수 정 내 용				
부호	내 용	수정자	승인자	년 월 일
1	[설변No.201605-0002] 조립성 문제로 인한 BODY 낚시 바늘 추가 및 TEFLON 변경	이현진	김인철	2016. 05. 03.

대체가능재질	년월일	2016. 05. 03.	
공통공차 .* ±0.1 .** ±0.05	승인	I.C.KIM	
재질	검도		도명 N50 SOLDER END JB
열처리	제도	H.J.LEE	
보호피막처리	작성부서	연 구 소	A4 도번 CN02176-7/1
	척도 3/1	단위 mm	중량

SECTION A - A

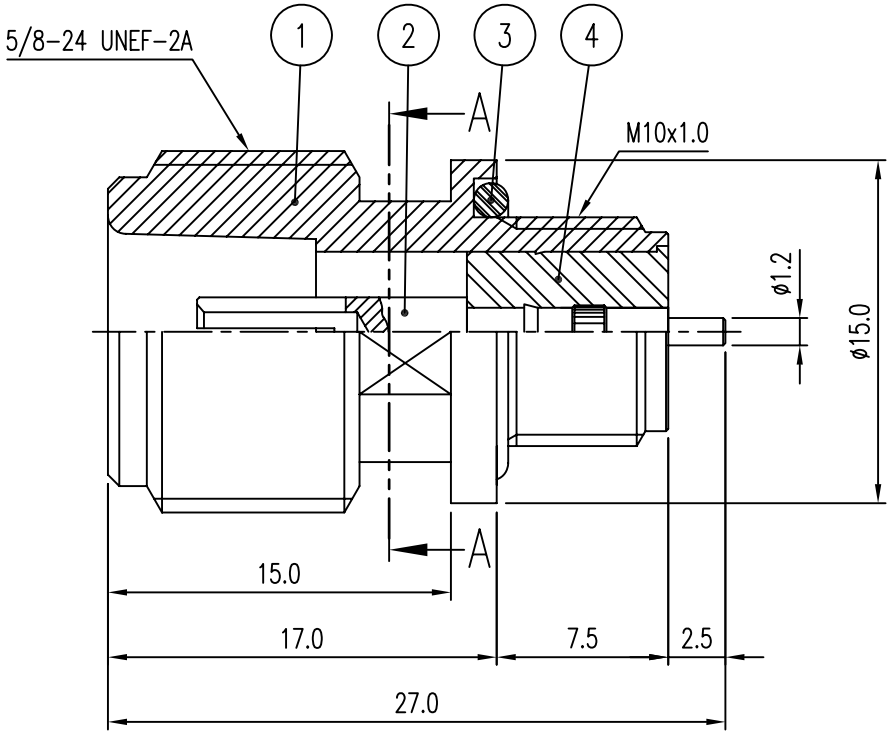
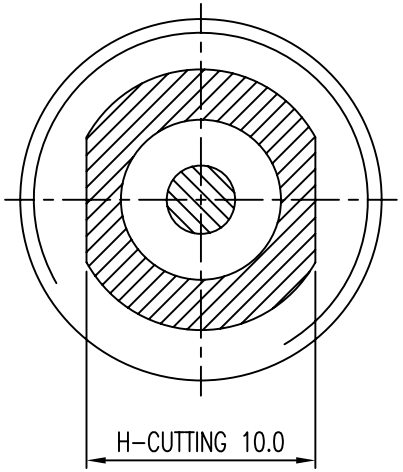
ST \ 가공										
ST(기존)										
ST(개선)

품번	품 명	수량	재 질	표면처리	비 고
4	INSULATOR	1	TEFLON		DIN02763-N/1 ~~DIN00688-N/1~~
3	GASKET	1	SILICONE RUB		DGK00194-N/1
2	CONTACT	1	BeCu C17300	Gold Plate	DCT01688-5/1
1	BODY	1	MBsBD C3604BD-F	Nickel Plate	DBD02156-5/1
